Oggetto: Conferenza di Servizi istruttoria ex art.14 c. 1 della Legge 241/1990 per l'acquisizione dei pareri riguardanti la richiesta di autorizzazione alla formazione e presentazione di Piano Urbanistico Attuativo (PUA) di iniziativa privata relativo alla riqualificazione del complesso immobiliare "Ex Caserma Sani", situato in via Ferrarese n. 199. – Rif. pratica PG n. 569531/2019. – Richiesta Integrazioni

OGGETTO: Parere di competenza del Settore, riguardante la richiesta di autorizzazione alla formazione e presentazione di Piano Urbanistico Attuativo di iniziativa privata per la riqualificazione del complesso immobiliare “Ex Caserma Sani” PG 569531/2019, richiesto dalla U.I. Pianificazione Attuativa con Conferenza dei Servizi in forma semplificata ed in modalità asincrona, indetta con PG 30262/2020 del 21/01/2020.

Oggetto: Richiesta di autorizzazione alla formazione e presentazione di Piano Urbanistico Attuativo (PUA) di iniziativa privata relativo alla riqualificazione del complesso immobiliare "Ex Caserma Sani" via Ferrarese n. 199 Bologna.
Considerazioni e Richiesta integrazioni.

Oggetto: Pratica n. **20110014** – Piano Urbanistico Attuativo di iniziativa privata relativo

Img. 3.1.19 - Destinazione d'uso dei fabbricati nello scenario S1

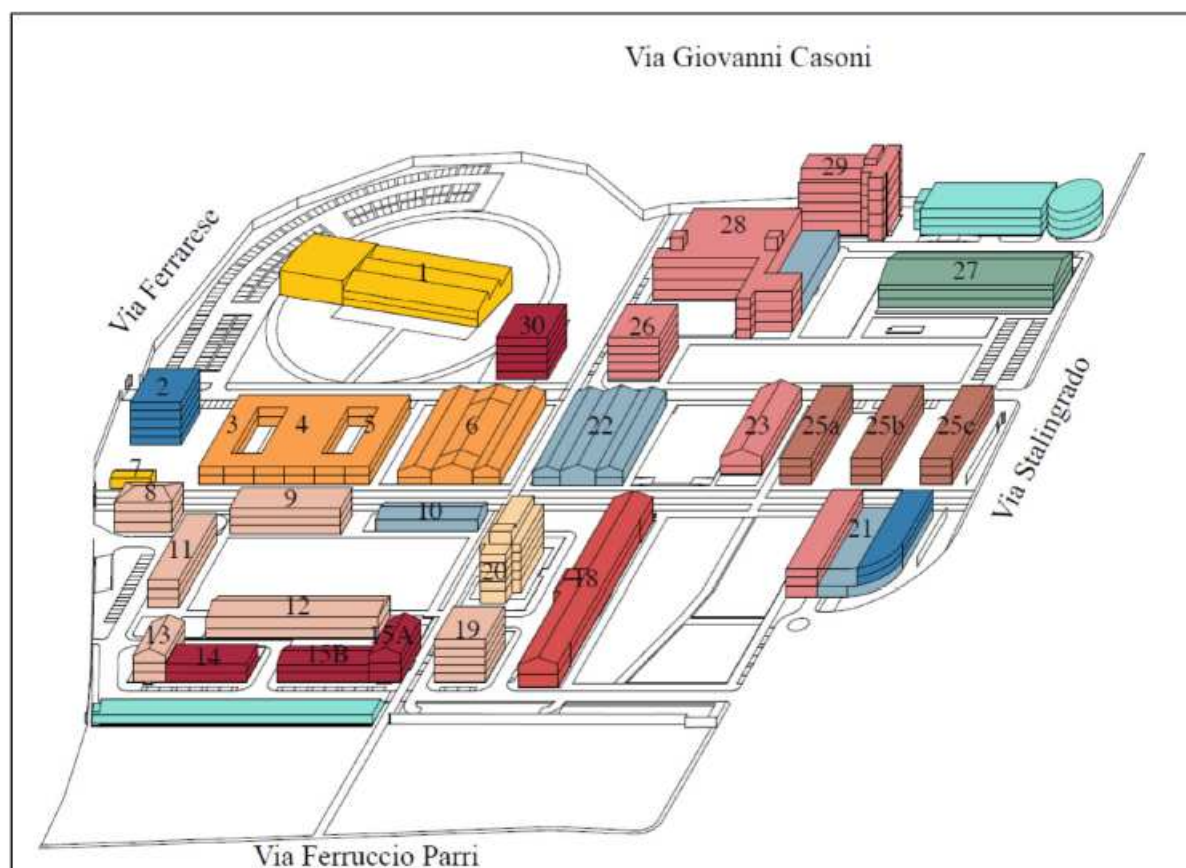
Il PUA prevede due possibili scenari insediativi, come da figure seguenti.

ALLEGATI: D.03.32_retì Tlc planimetria generale -- Parere NUZZO.pdf

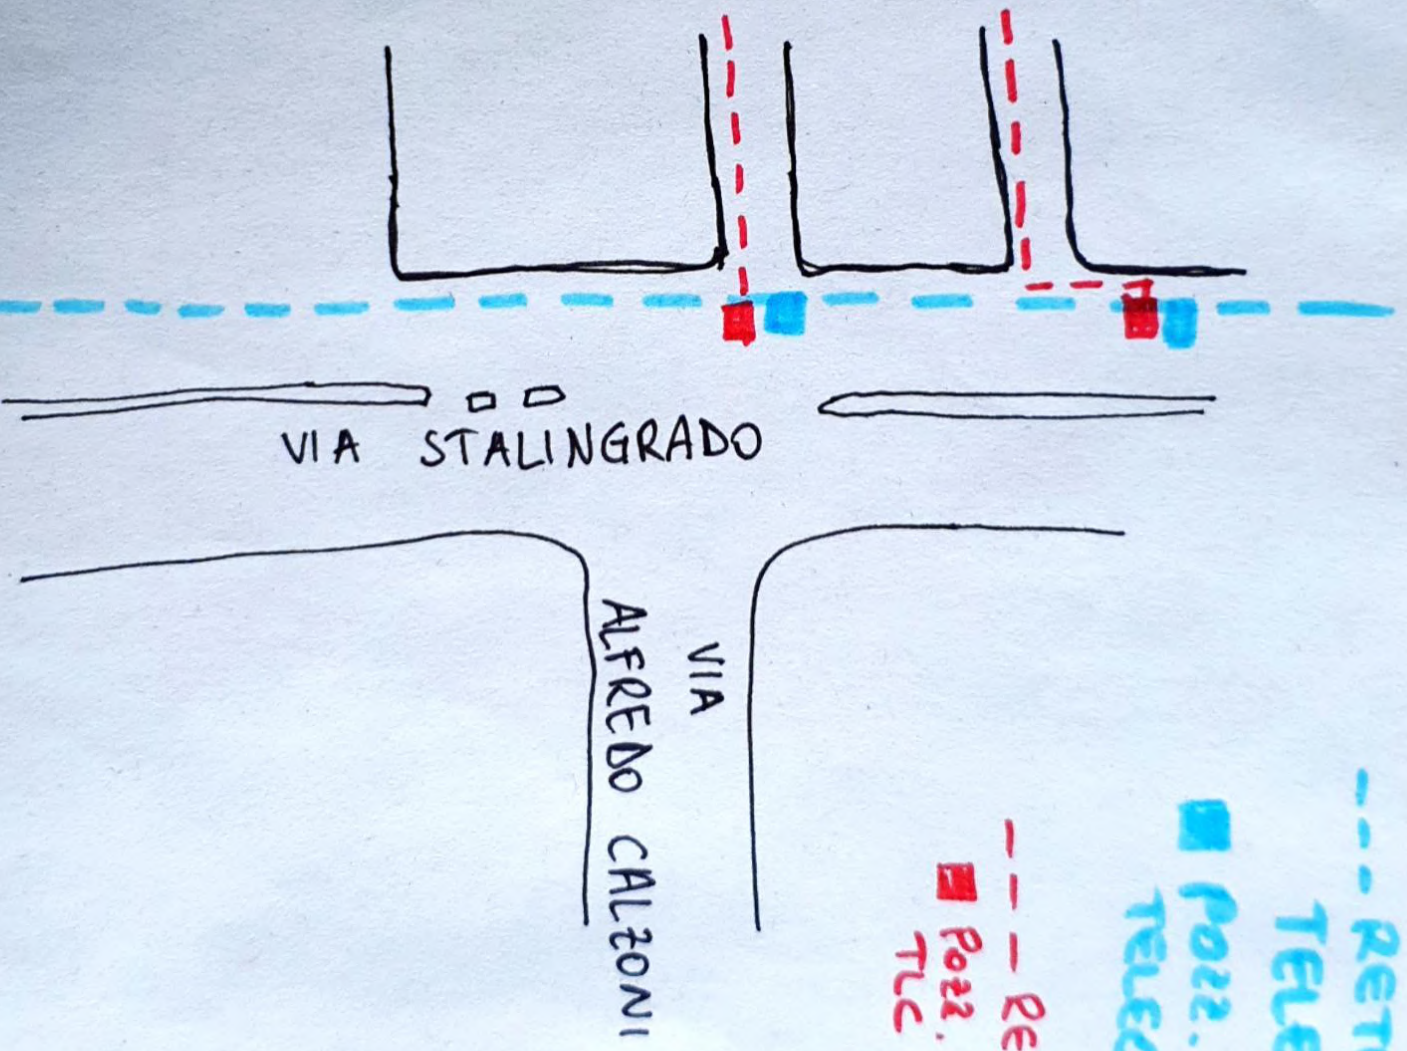
1. non devono essere realizzate le interconnessioni alla rete Telecom esistente, ma solo dei pozzetti 120x60 in corrispondenza dei pozzetti della rete Telecom esistente; viene allegata planimetria con evidenziati dei circoletti rossi che evidenziano il punto nel quale realizzare il solo pozzetto 120x60 e non l'interconnessione alla rete Telecom
2. posa di un nastro di segnalazione che certifichi l'esistenza di cavi di telecomunicazione sopra tutta la sezione di scavo destinata all'infrastruttura di telecomunicazione
3. tutti i pozzetti prefabbricati devono essere marchiati con logo “Comune di Bologna – Rete di Telecomunicazione” e non devono essere ‘unificato Telecom’ come descritto nella “LEGENDA SIMBOLI DISTRIBUZIONI TLC”
